## COMMISSION EXTRA-MUNICIPALE MEYLAN GT VILLE-PARC

# Etudes de cheminements sur l'axe Verdun

Commission Extra-Municipale de Meylan

Meylan Ville Parc et Ville du Quart d'Heure - Octobre 2025

# Observations – Séquence 1 – 2/2

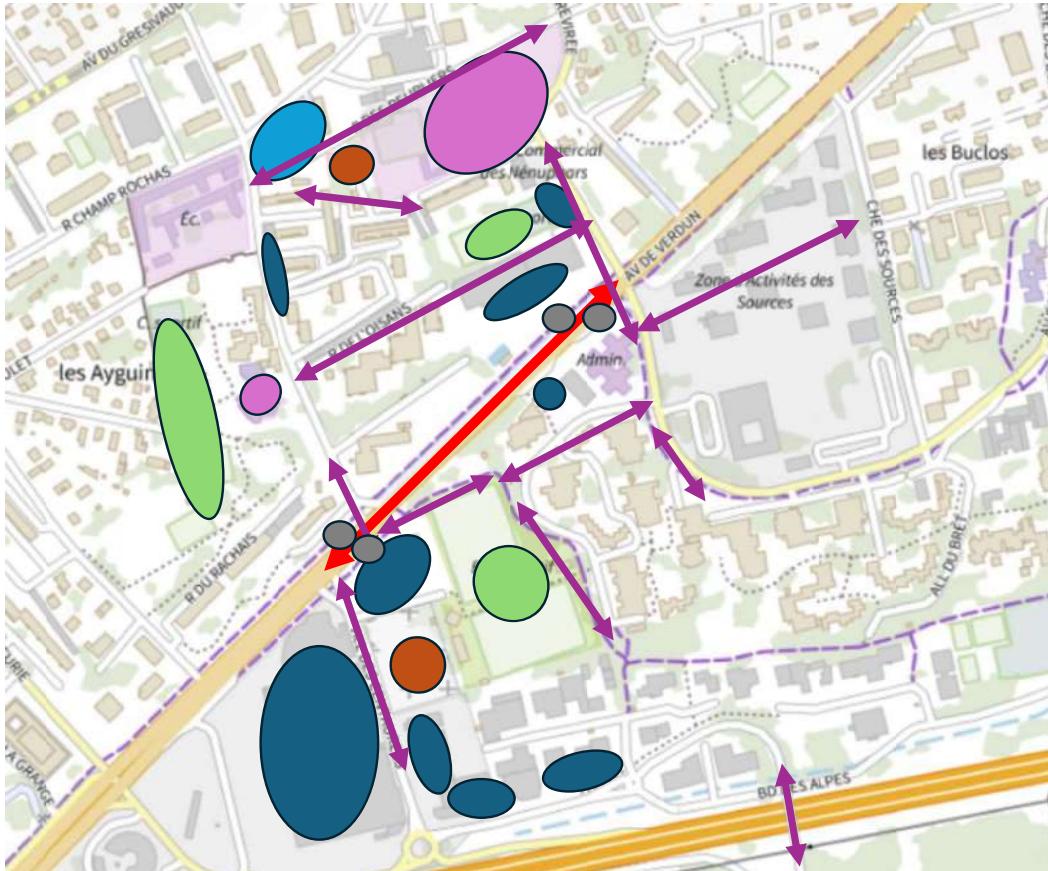
- **Privilégier le côté sud pour les passages piétons le long de l'axe Verdun – ce passage sera le plus naturel entre Lidl et Carrefour – à aménager et végétaliser pour une couverture ombragée**
- De façon générale et sans en faire une règle absolue, il serait préférable de privilégier **l'espace piéton avec sa végétalisation au sud** (afin de bénéficier des ombres portées) et le passage de la voie cyclable sur le côté nord (axe plus direct). Le passage piéton côté nord (trottoir) doit néanmoins rester possible.

# Observations – Séquence 2 – 2/2

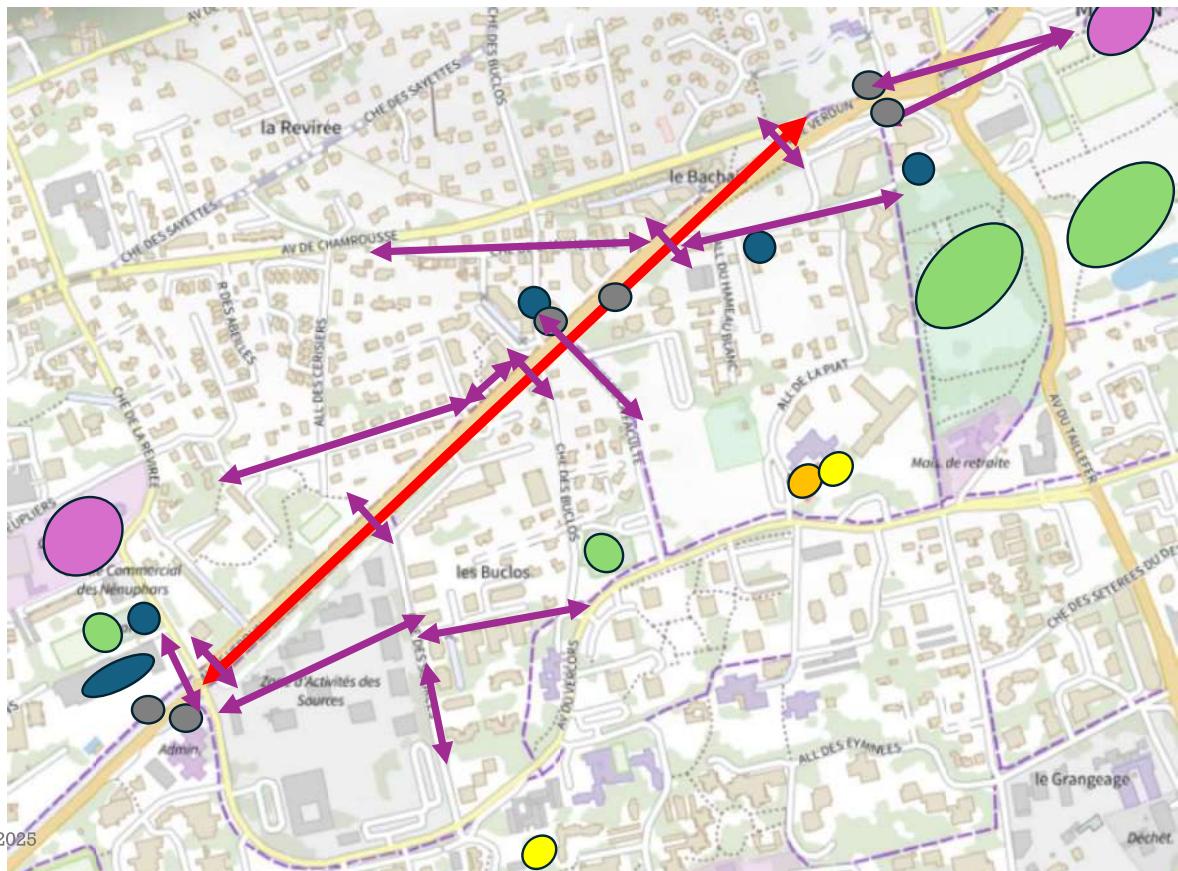
- Penser **cohérence et continuité** avec la traversée piétonne du site PLM (Les saules blancs) et même au-delà (voir séquence 3) qui va amener un nouveau trafic important en complément de l'avenue du Vercors.
- Concernant les **cheminements vélo**, l'axe Verdun reste déterminant avec le passage de la Chronovélo jusqu'à l'avenue du Vercors.
  - Certaines pistes cyclables accidentogènes.
  - Repenser les visibilités et revêtements ainsi que les approches de carrefours;

### Exemples de coupe respectant les gabarits (vue simplifiée, uniquement illustrative)

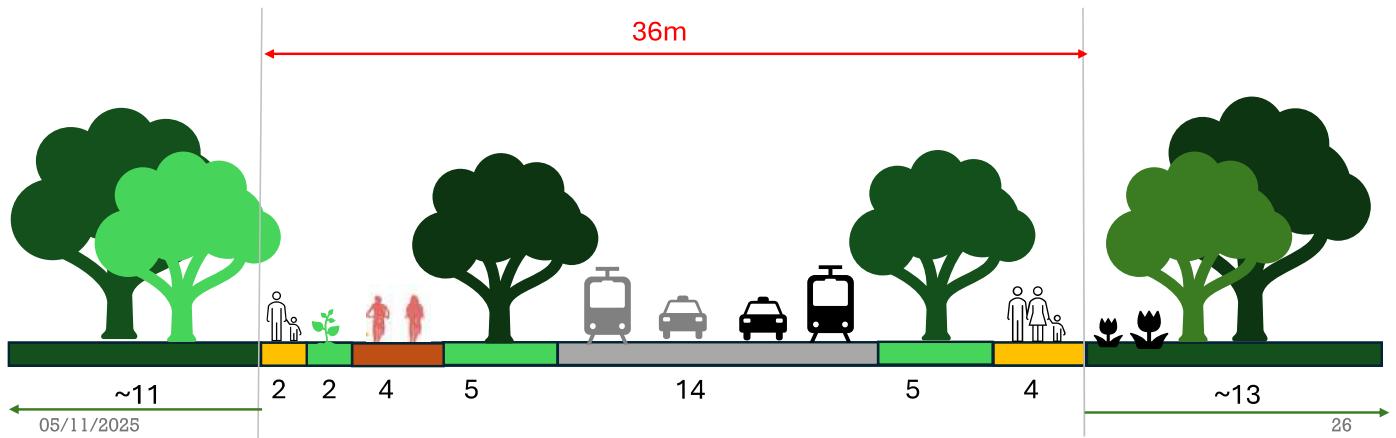
Environ 36m hors espaces végétaux extérieurs, compatible avec largeurs disponibles (46m à confirmer)

Il s'agit là du profil « moyen ». Il reste suffisamment de marge pour intégrer tous les besoins spécifiques nécessaires tout au long de l'axe : îlots centraux, tourne-à-gauche, stationnements (?), retraits d'immeubles, croisements, arrêts de bus, mobilier urbain, etc ...

Il conviendra d'utiliser au maximum l'espace privé contigu pour augmenter l'espace végétalisé latéral (Projet de la Serve, Société Générale et autres, ...)
